განმარტებითი ბარათი

ქალაქ თბილისში, ნაძალადევის რაიონში, ცოტნე დადიანის ქ.№47-49-ში აგებული სახცოვრებელი შენობის ზოგიერთი კონსტრუციის გაძლიერების ღონისძიებების შესახებ.

კონსოლურის ფილის გაძლიერებისა და კიბის ბაქნების გაძლიერების პროექტი

კონსოლური აივნების გაძლიერების გეგმა

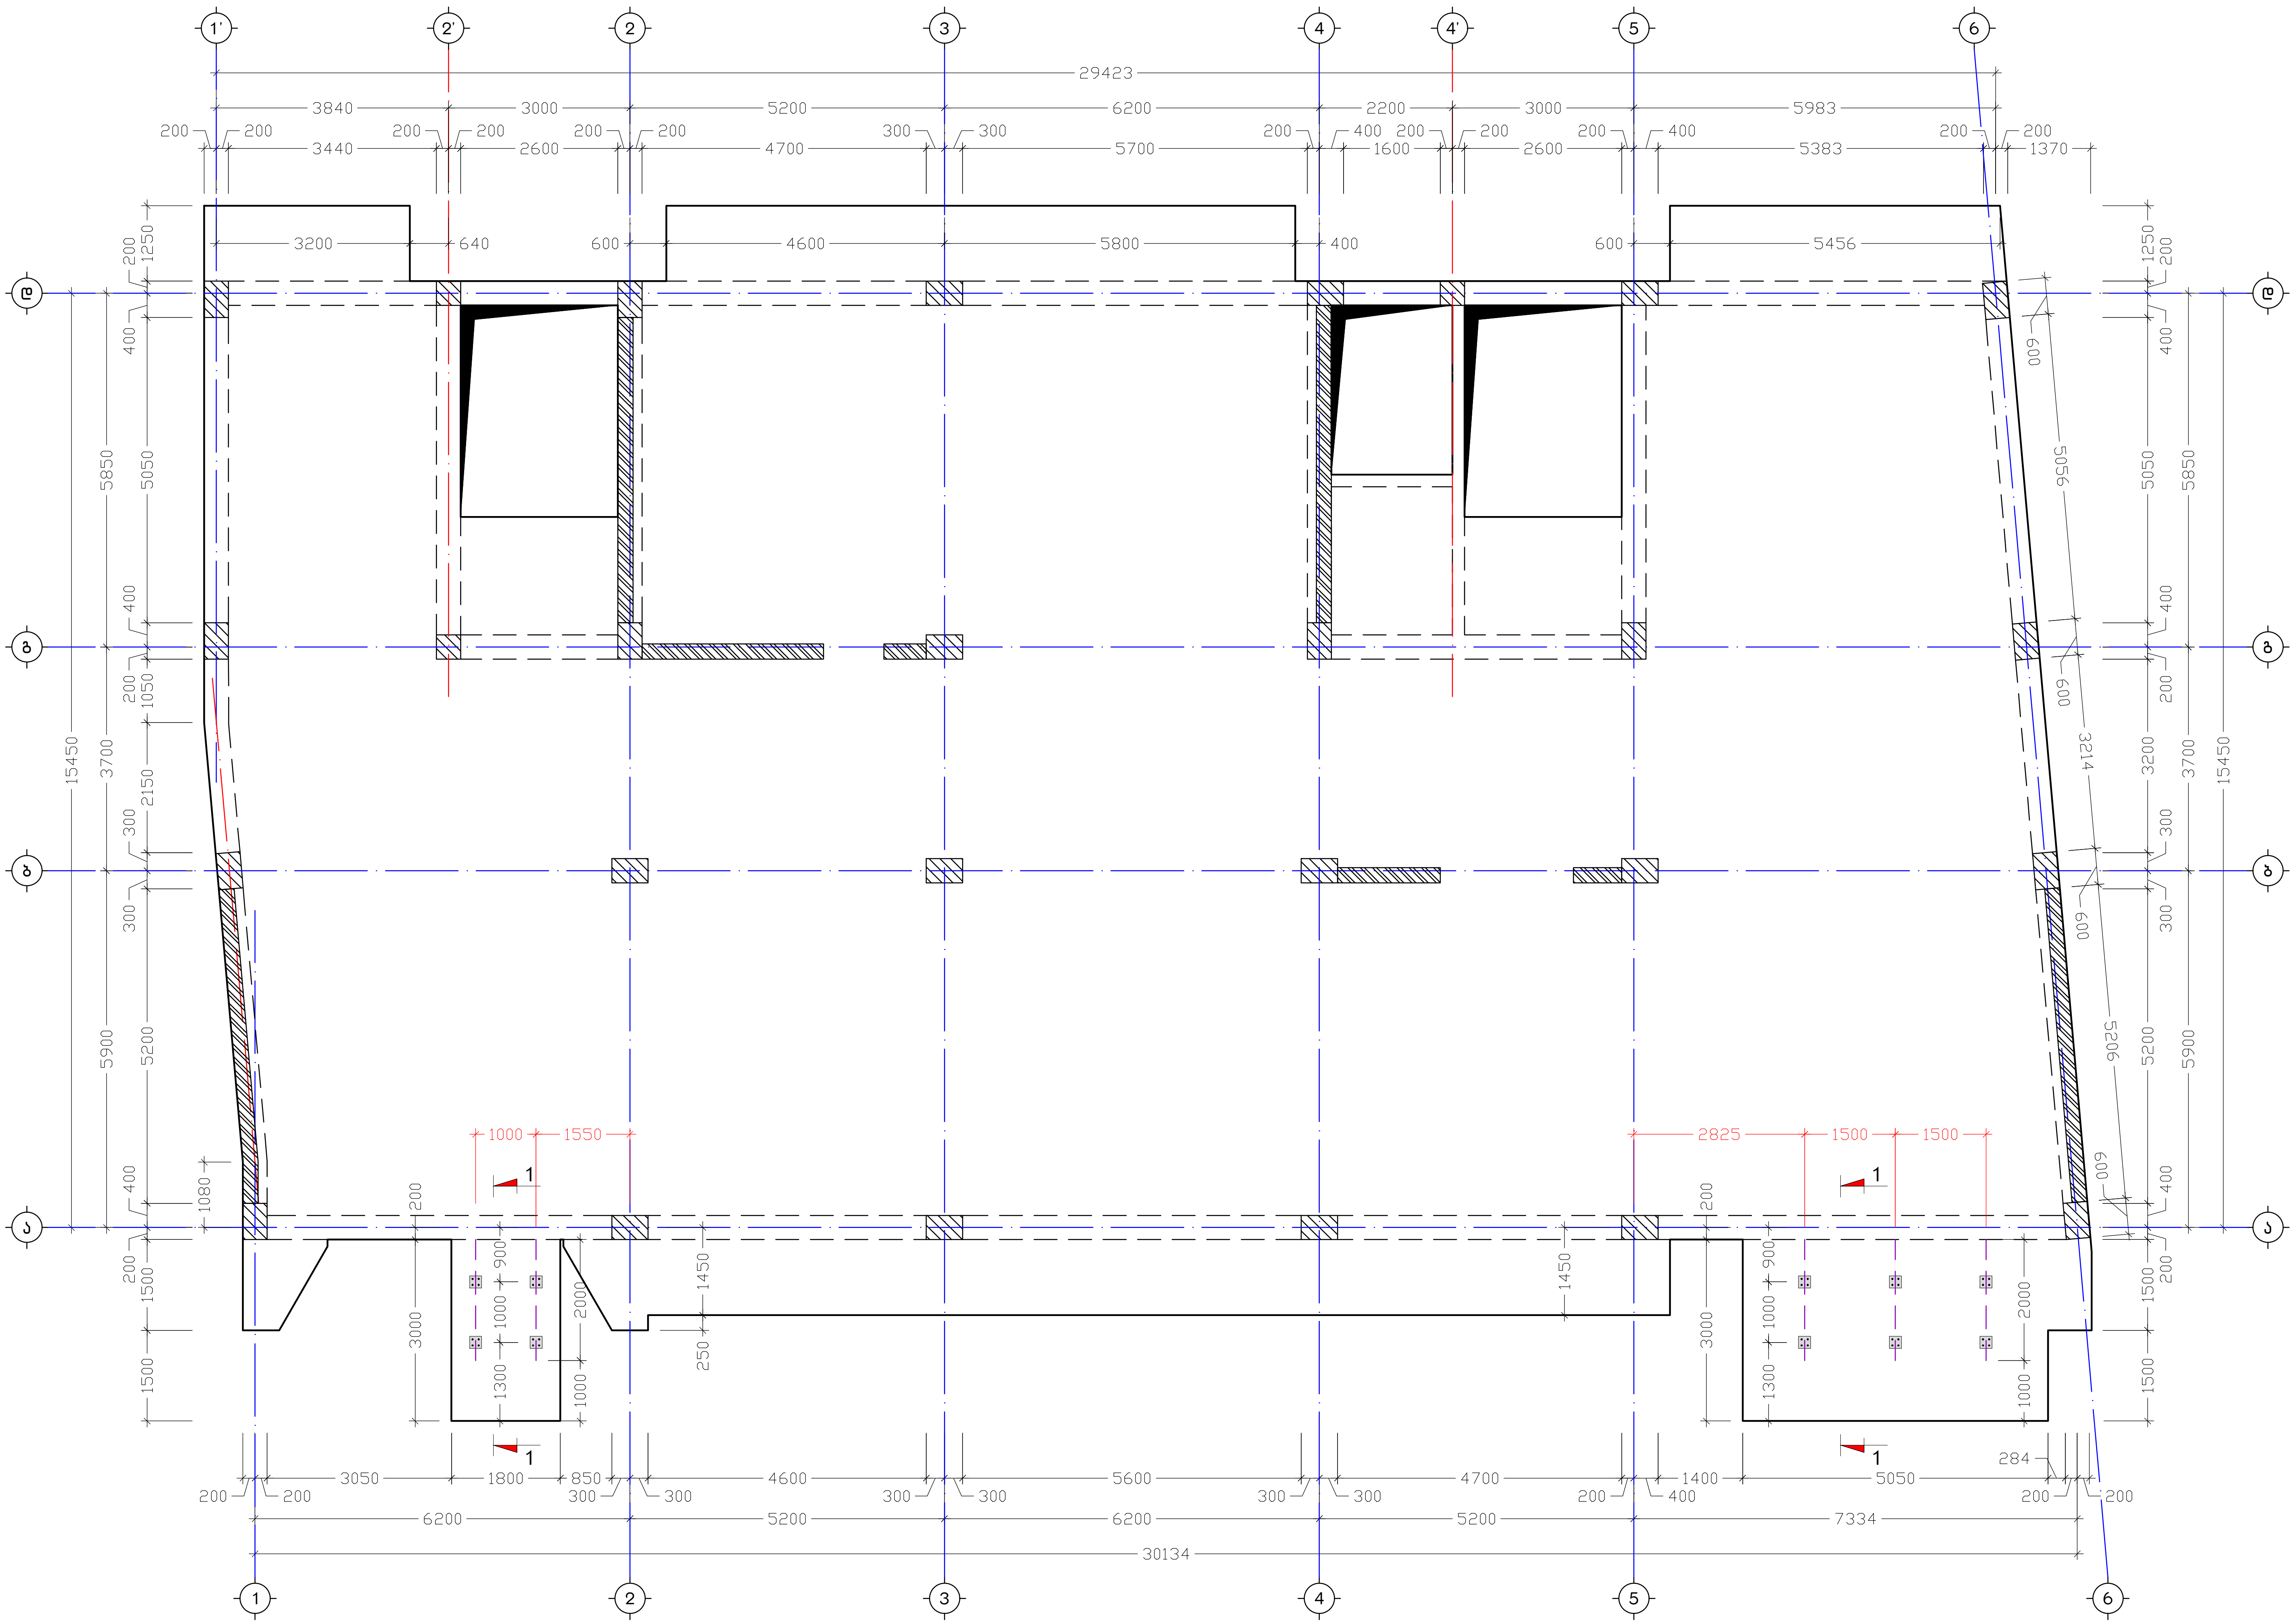
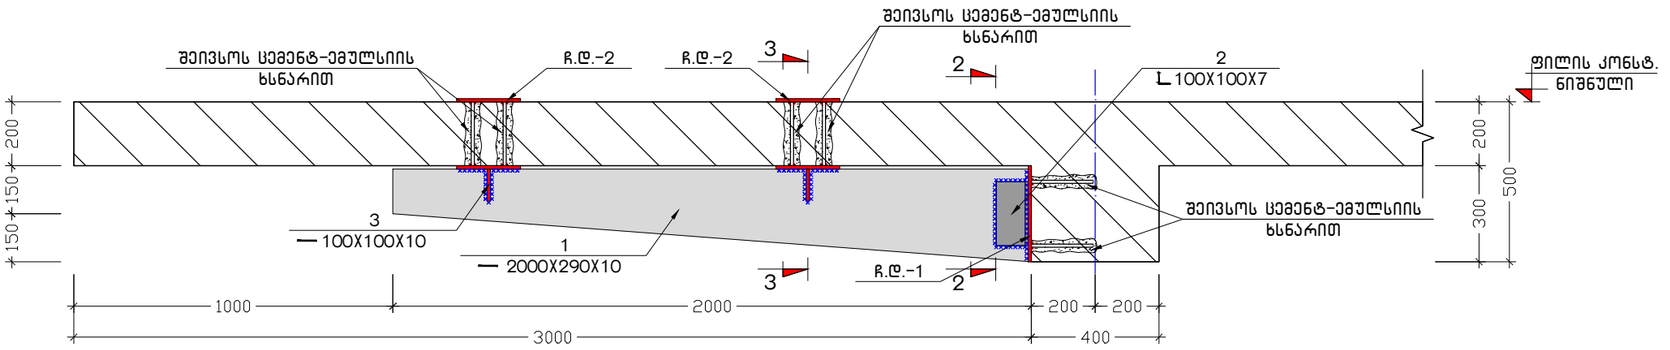
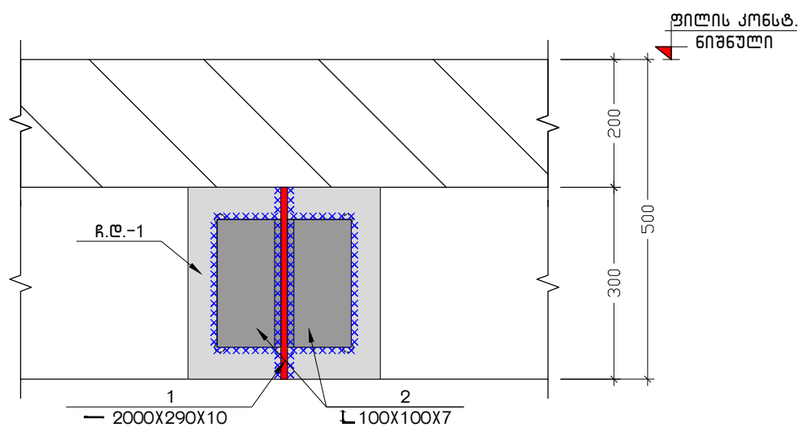
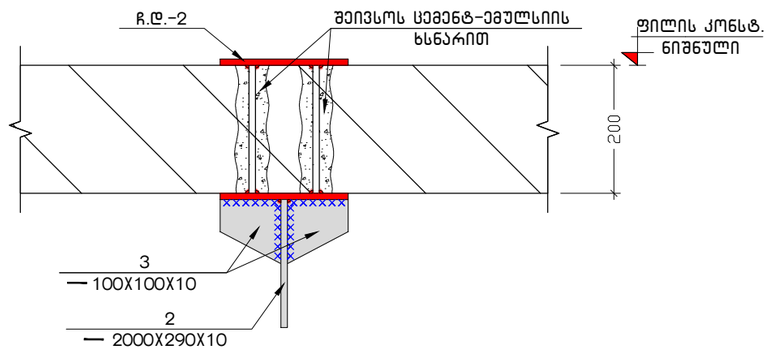
4) საექსპერტო დასკვნაში მითითებულია დადიანის ქუჩის მხარეს არსებული კონსოლური აივნების, კერძოდ კი მათი დეფორმაციების შესახებ. ჩვენს მიერ შემოწმდა აივნების ბეტონის სიმტკიცე. იგი დანარჩენ კონსტრუქციებთან შედარებით დაბალია B15, ნაცვლად B25-სა (გამოყენებული იქნა დრეკადი უკუასხლეტის პრინციპით მომუშავე კაშკარევის მექანიკური ჩაქუჩი). აივნების გასაძლიერებლად, დამკვეთთან შეთანხმებული იქნა მისთვის მისაღები კონსტრუქციული გადაწყვეტა. შესაბამისი ნახაზები ჩაბარდა დამკვეთს.

კიბის ბაქნის გაძლიერების ტიპური გეგმა
მ. 1:50

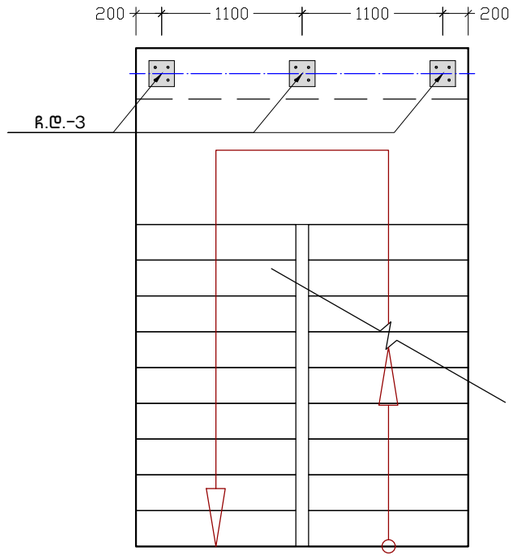
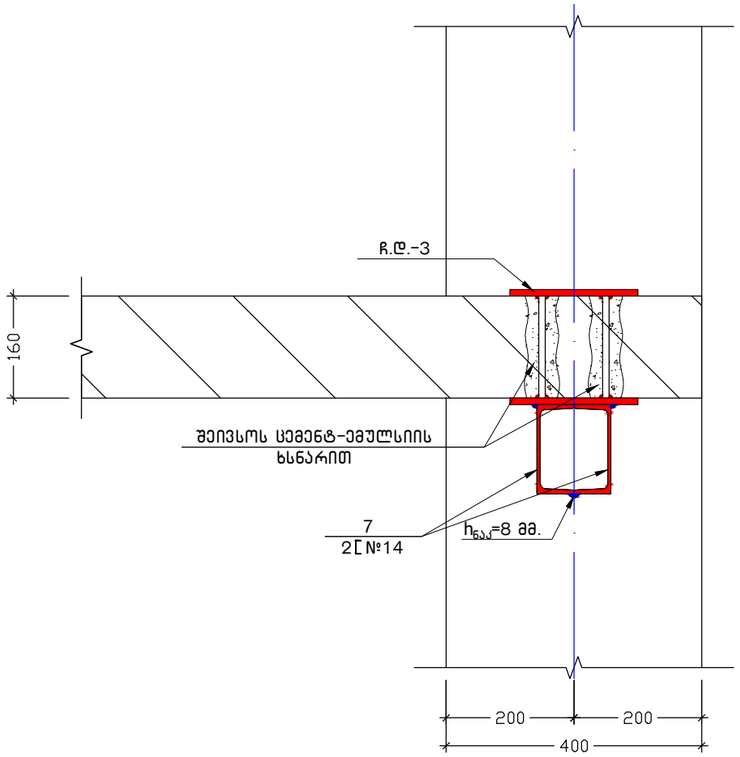
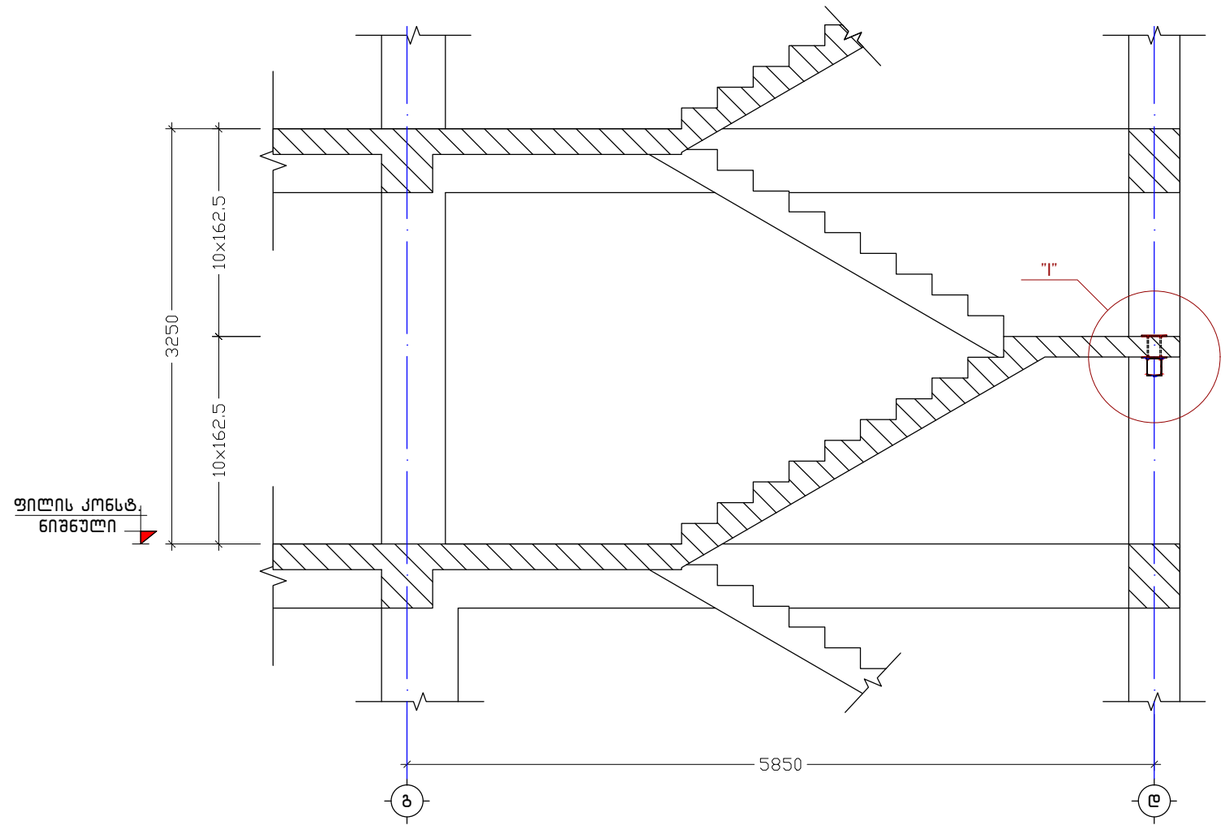
2) შენობის ორივე კიბის უჯრედში, ბაქნებისა და კიბის მარშების შეუღლების ადგილებში დაფიქსირდა არმატურის ბადის ცუდად მოწყობილი დამცველი შრე და ბეტონის განშრევება. ამ დეფექტის აღმოსაფხვრელად საჭიროა შეუღლების ადგილები მოიმტვრეს, გასუფთავდეს მცენარეული და სამშენებლო ნარჩენების მინარევებისაგან, სპეციალური ხსნარებით გაიწმინდოს არმატურის ღეროები და შეილესოს მაღალი მარკის ცემენტ-ქვიშის ხსნარით, ხსნარს უნდა დაემატოს ემულსია, რაც გაზრდის მისი წებოვნების უნარს.

3) დამუშავებული პროექტის მიხედვით კიბის უჯრედში გამოყენებულია ე.წ. წანაცვლებული წიბოები (რიგელები). სართულშუა გადახურვის დონეებზე არსებული ძირითადი წიბოების გარდა, წიბოები მოწყობილია ნახევარბაქნების დონეებზე. ადგილზე წიბოები მთლიანად მოწყობილია სარტულშუა გადახურვის დონეებზე და არ არის ნახევარბაქნებისათვის. მოცემული დეფექტის აღმოფხვრისა და კიბის ბაქნების გაძლიერების მიზნით ჩვენს მიერ დამუშავდა კონსტრუქციული ნახაზები, რომლებიც გადაეცა დამკვეთს.
